**הנדון: כינוס מליאת הוועדה המקומית לתכנון ולבניה
מספר ישיבה: 21-0003**

בקשה לדיון חוזר בוועדה בנושא בית הספר המתוכנן על המגרש הציבורי בכיכר המדינה:

תוכנית עיצוב ופיתוח תעא/2500/ב – מבני ציבור בכיכר המדינה

דיון לאישור תכנית עיצוב אדריכלי ופיתוח נופי למבנה ציבור בתחום תכנית כיכר המדינה

מצורפת סכמה עקרונית לאוורור קומה טיפוסית במבנה:

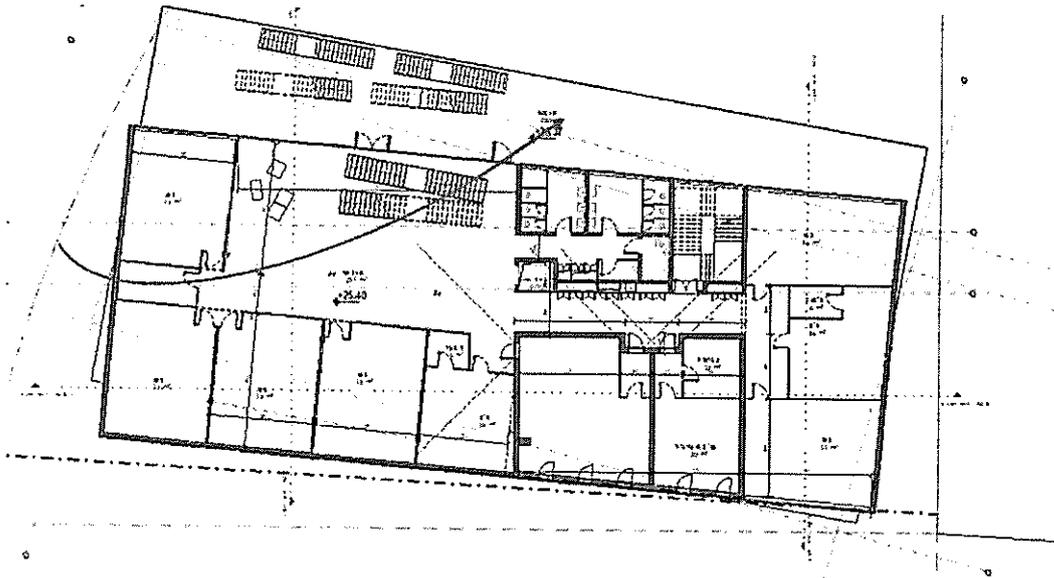
נדרשת במבני חינוך בחודשים אפריל ואוקטובר בשעות 8-9 בבוקר. בשעות אלו בתחנת בית דגן, הרוח מגיעה מכיוון דרום מערב ודרום מזרח, בהתאמה.

הכיתות יאווררו אל חלל המסדרון שיהיה מאוורור באופן מלא. במסדרון יתוכנן פתח בכיוון מערב והפתחים לחצר יהיה פתוחים לאורך כל שעות היום.
